# 改善箇所説明図

## 改善措置の内容

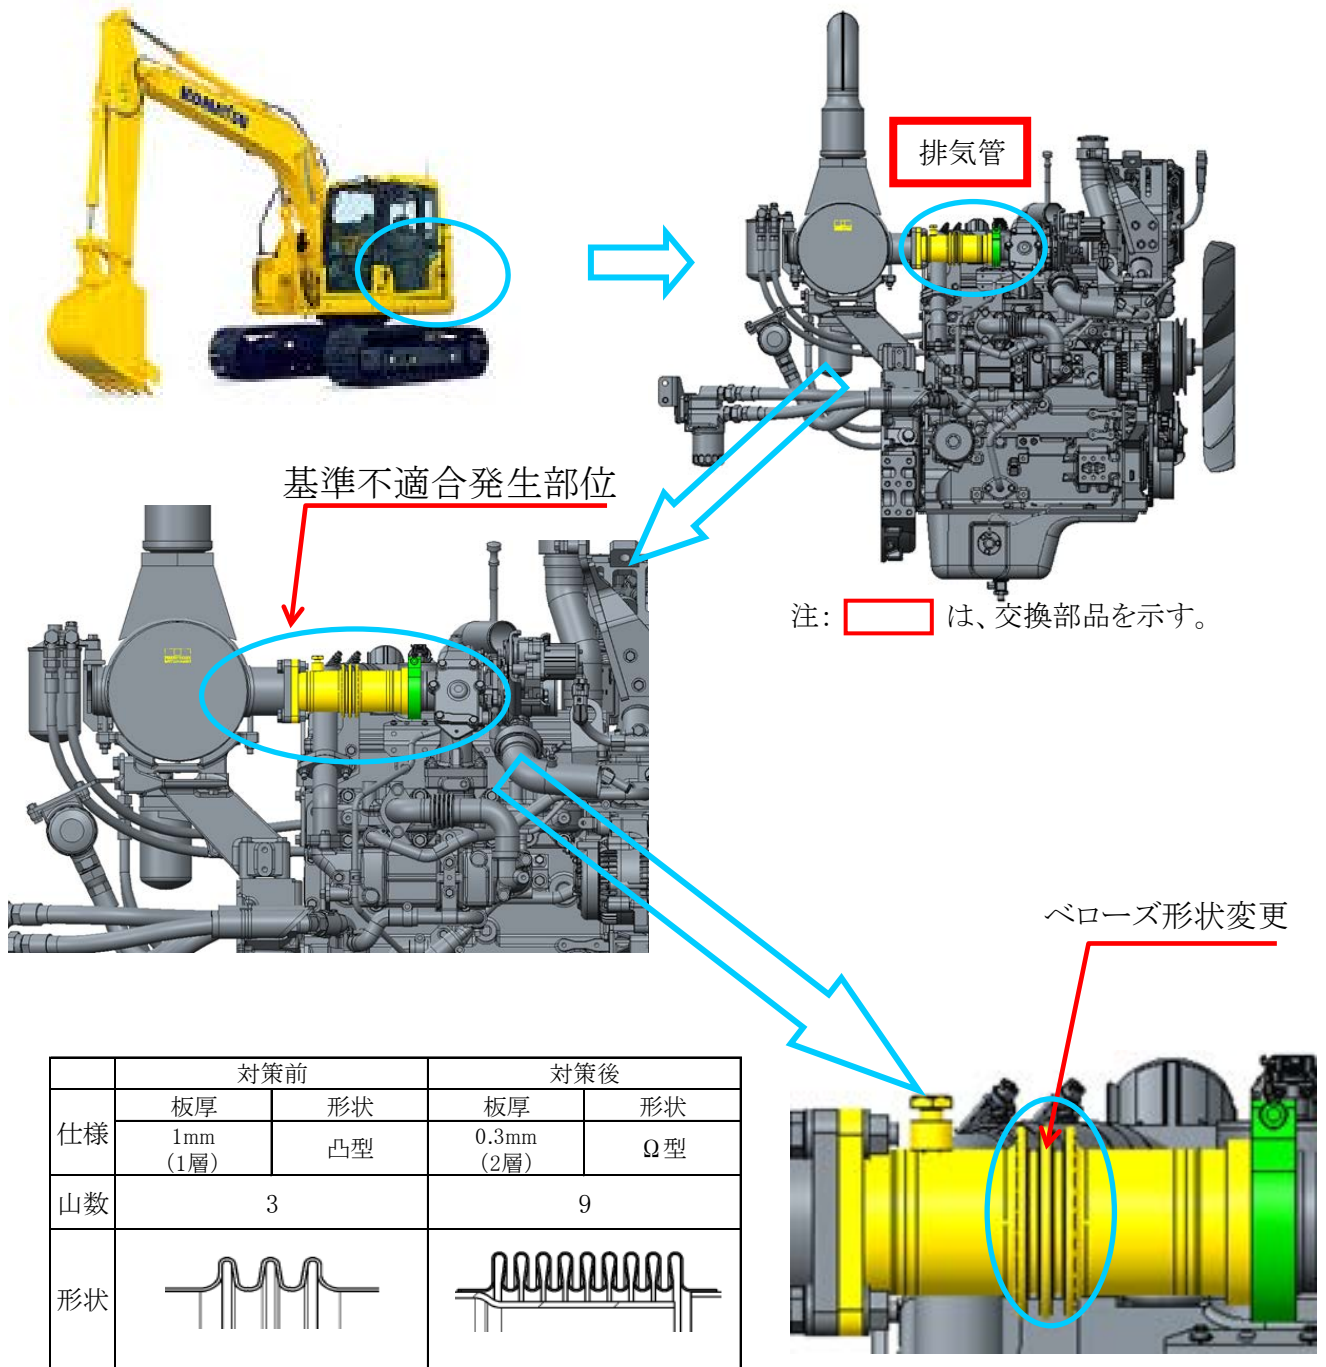
対策前		対策後	
	板厚	形状	板厚	形状
仕様	1mm (1層)	凸型	0.3mm (2層)	Ω型
山数	3		9	
形状

ディーゼルエンジンの排気管において、強度が不足しているため、原動機の振動により当該排気管が共振して亀裂が生じるものがある。そのため、そのままの状態で使用を続けると、破断し排気ガスが漏れるおそれがある。

全車両、ベローズの形状を変更した対策品に交換する。

識別： ベローズの山数（9山品）にて識別する。
